## NEUE GENERATION VON KOMPRESSOREN FÜR DIE VOLVO GROUP

### KOMPRESSOREN FÜR DIE VOLVO GROUP

Kompressor 912 512 029 0

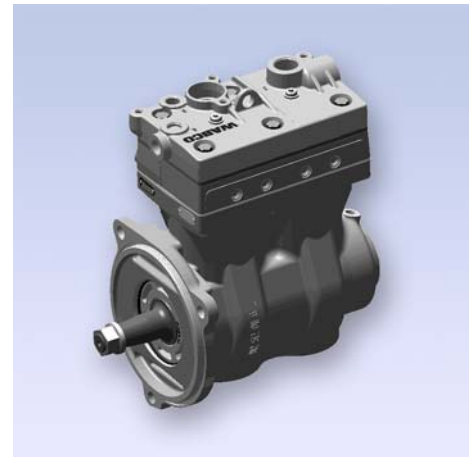
Die Lebensdauer der Kompressoren steigt durch folgende Maßnahmen:

- Minimierung der Ölkohlebildung während des Kompressorbetriebs durch ein im Zylinderkopf integriertes optimiertes Kühlsystem
- Einführung eines optimierten Power Reduction Systems (PR)
